WP 20-25 SV 66/112

Beschlussvorlage

Machbarkeitsstudie Hochwasserschutz und Umgestaltung Stadtwald-Teich Hilden;|Vortrag Herr Dr. Koenzen

Machbarkeitsstudie Stadtwald-Teich Hilden

Variante 3: Erhalt Teich mit Umgehungsgewässer

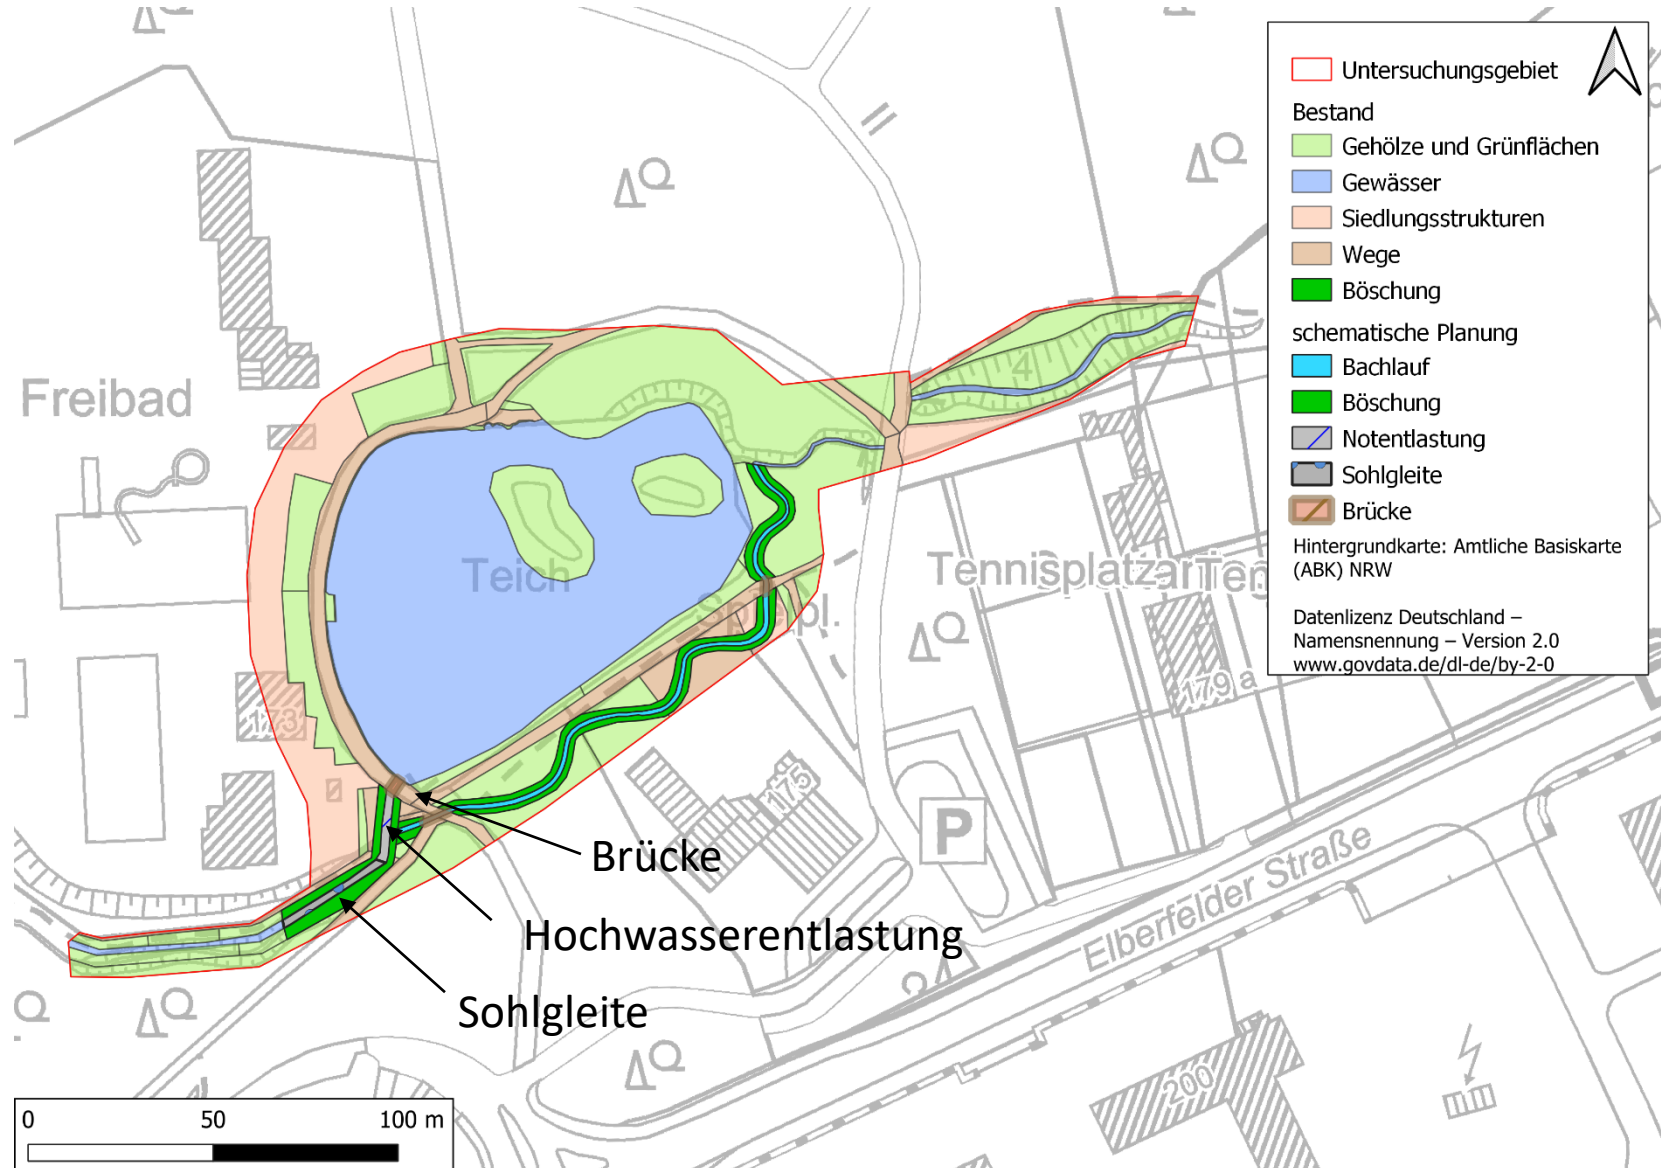
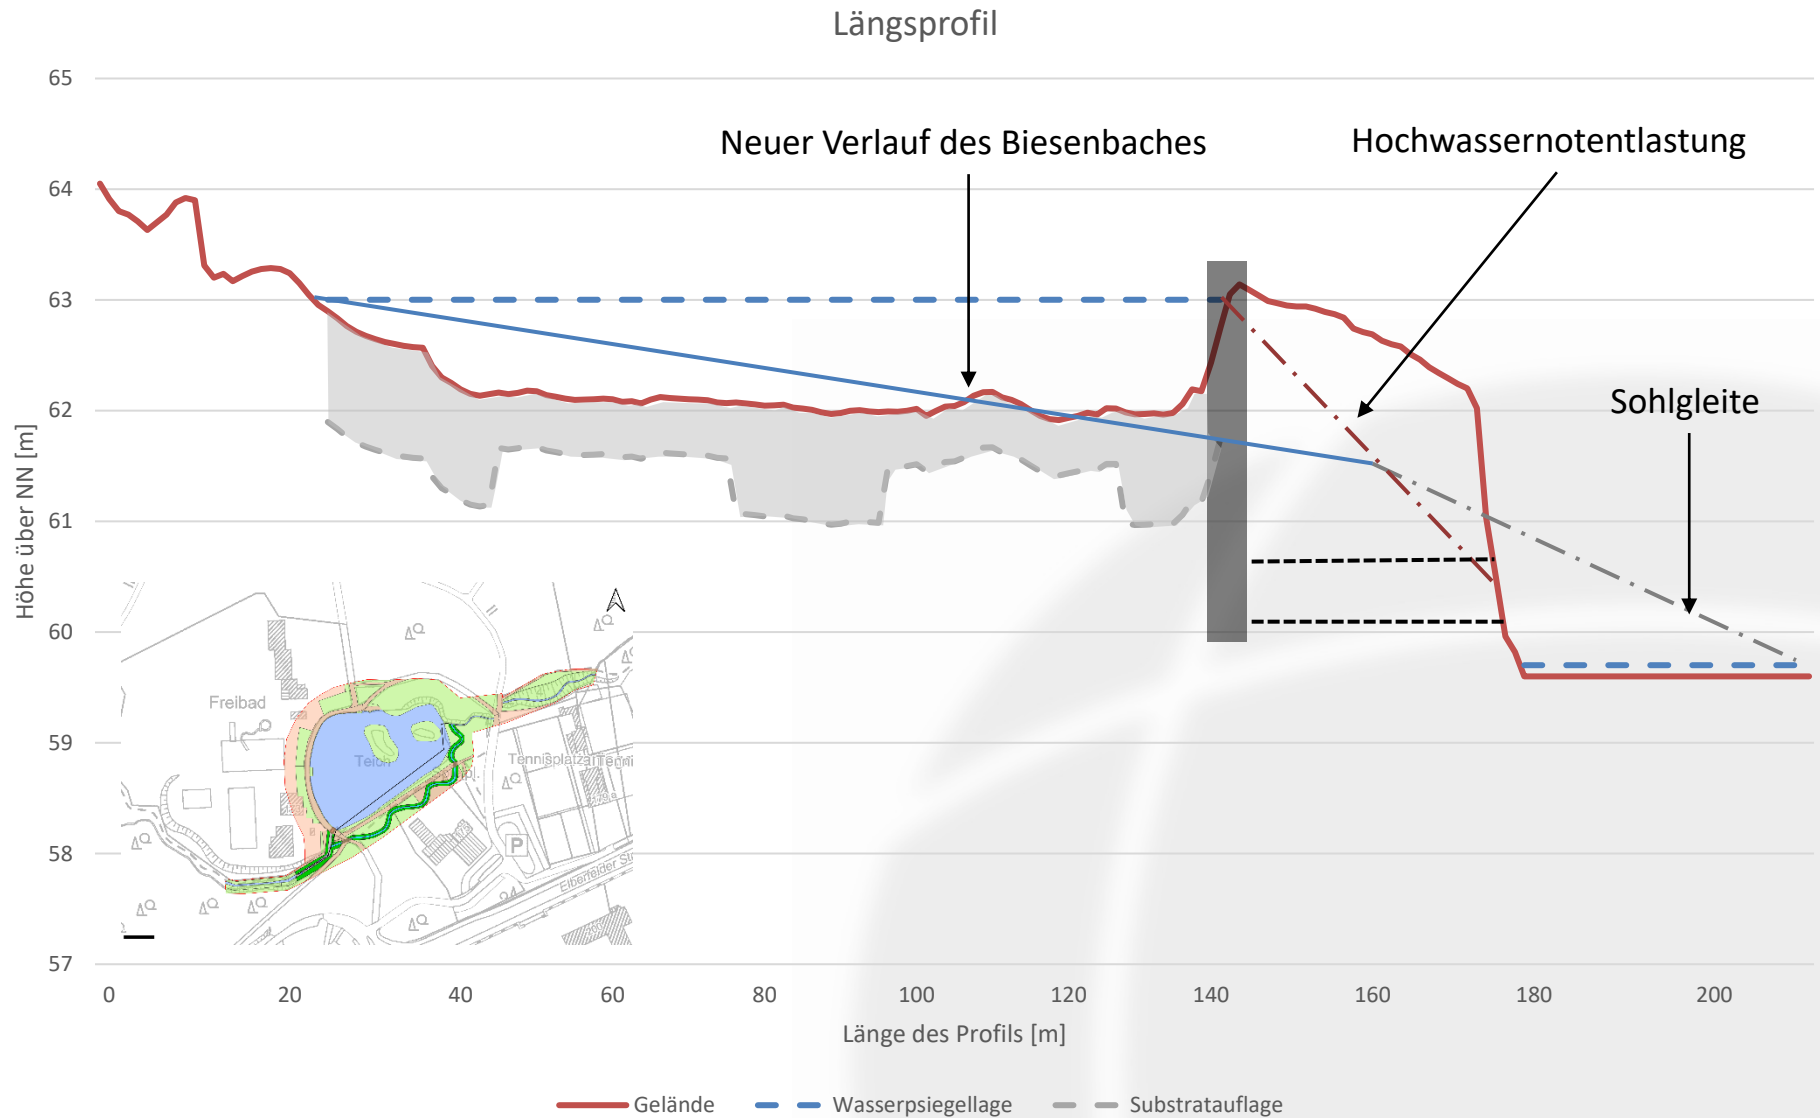
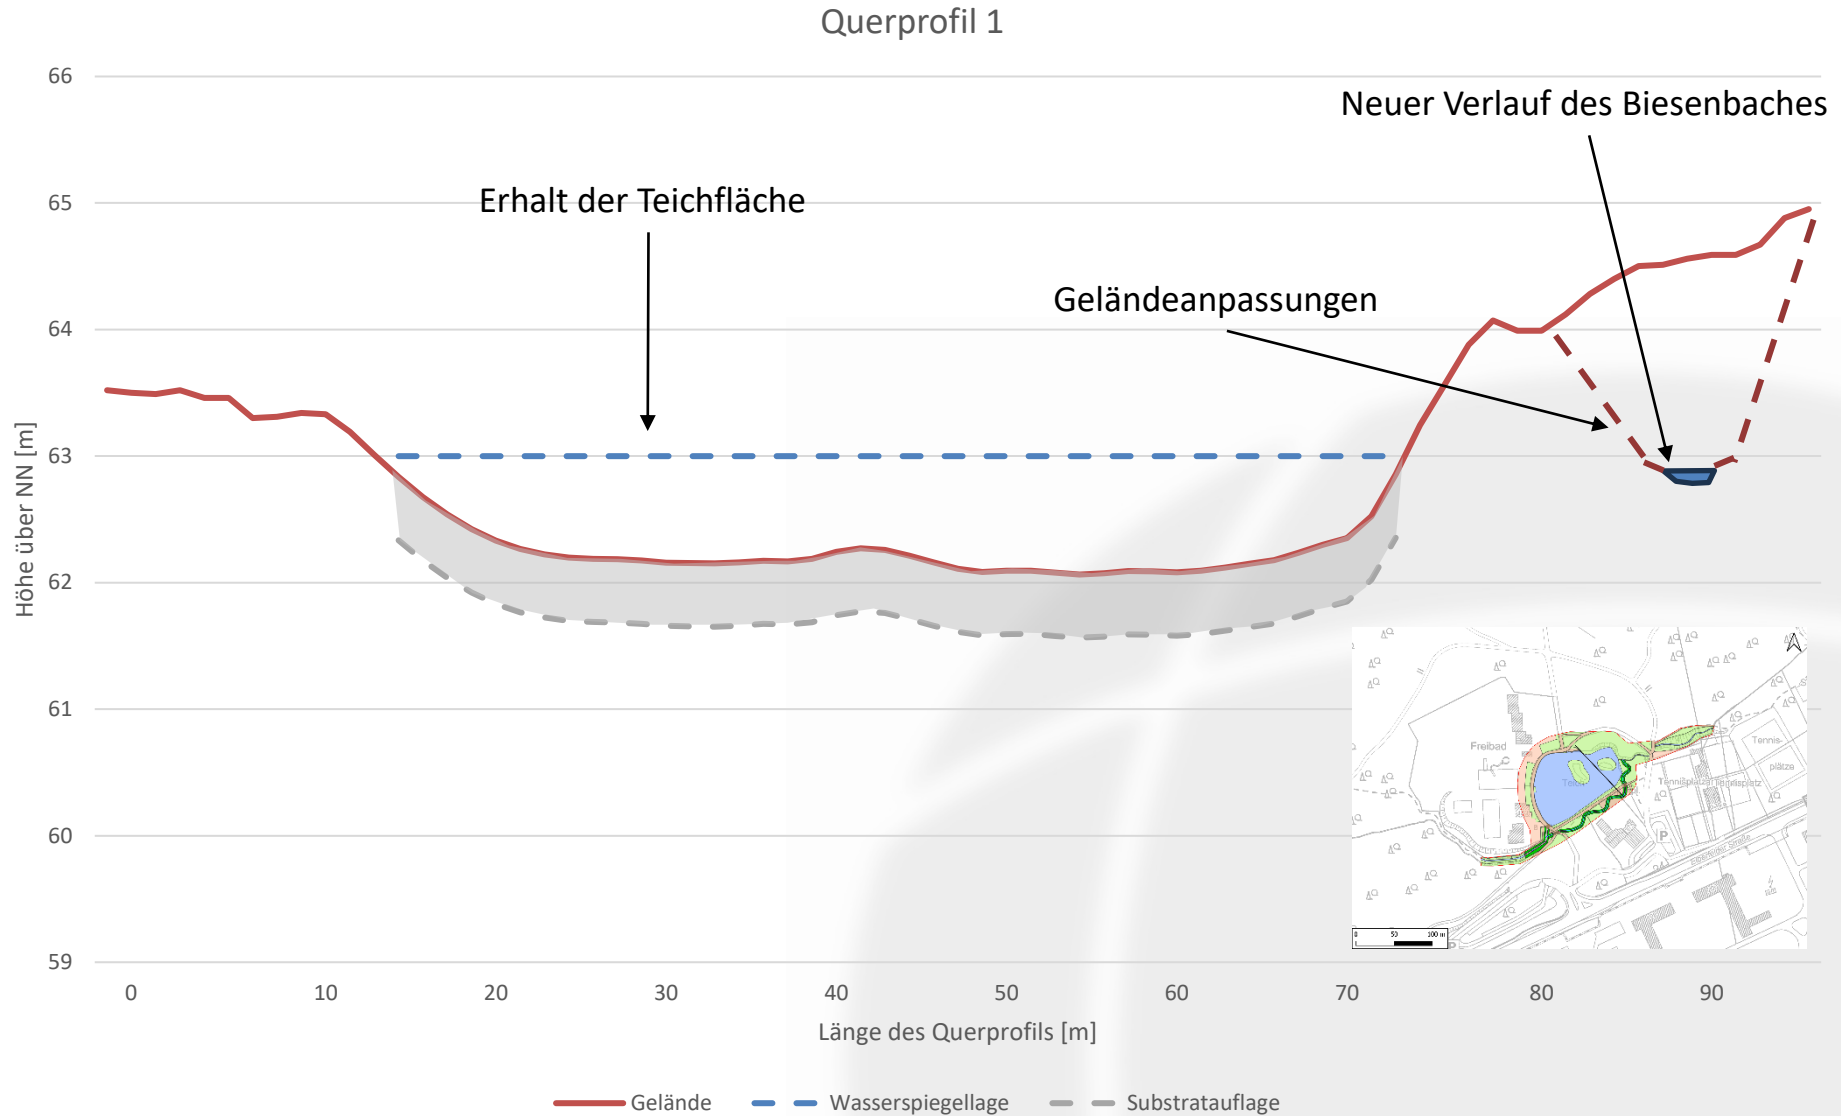
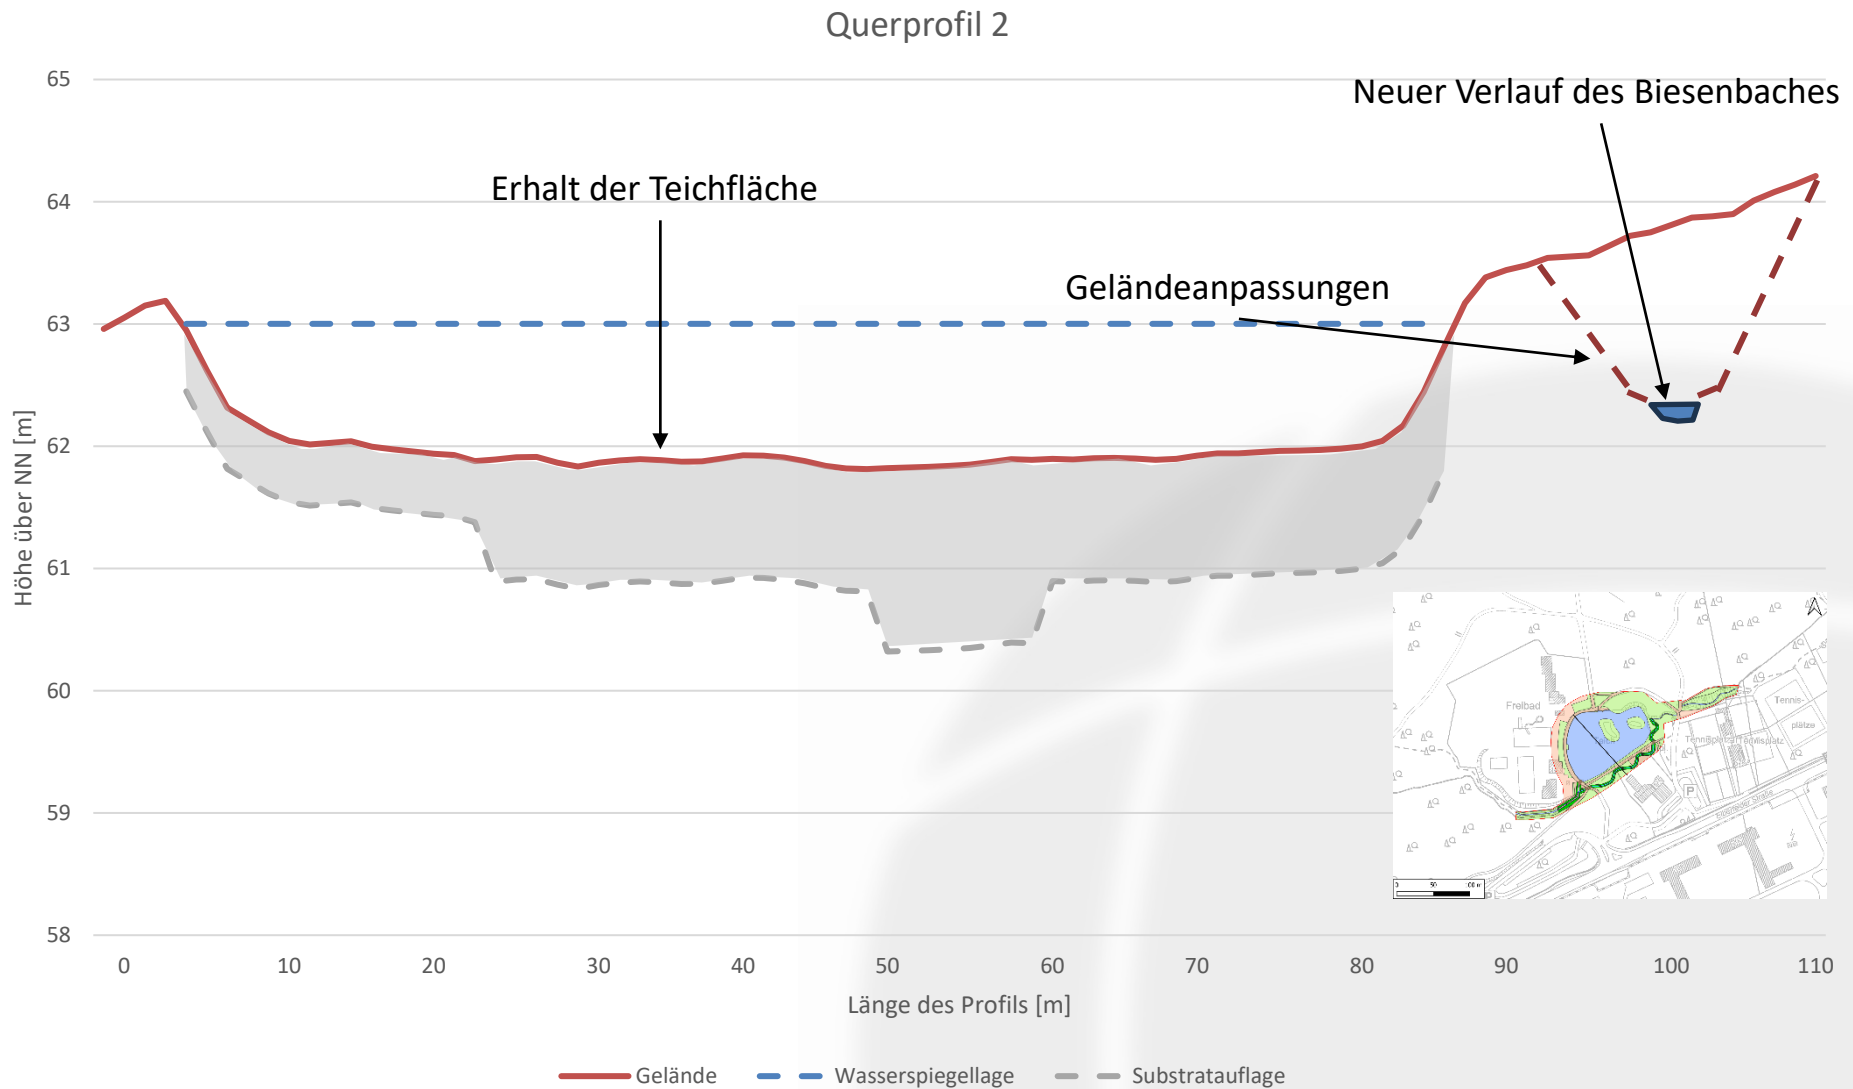
Die Vorzugsvariante wäre seitens der UBB bei der Variante 3, die unabhängig von den GW-Ständen realisierbar wäre.

Seitens der UWB wären die Varianten 2c und 3 die Vorzugsvarianten. Bei beiden Varianten wird die Durchgängigkeit des Biesenbaches erreicht. Eine Bewertung bzgl. der bautechnischen Umsetzbarkeit (s. Stellungnahme UBB) könnte dann den Ausschlag geben, welche Variante letztendlich realisiert werden soll.

In der Machbarkeitsstudie wird die Zielerreichung dieser Variante mit mäßig bewertet, es ist mit einer Schädigung des Baumbestandes zu rechnen und eine naturnahe Bachentwicklung ist kurzfristig auch nicht zu erwarten.

Da die untere Bodenbehörde die skizzierten Rahmenbedingungen zur Variante 2c hinterfragt, sollte in dem nächsten Planungsschritt der Entwurfsplanung auch die Variante 3 untersucht und weiter bewertet.

Vor diesem Hintergrund empfiehlt die Verwaltung, die Planung der Variante 2c und 3 mit diesen Planungsschritten fortzusetzen.
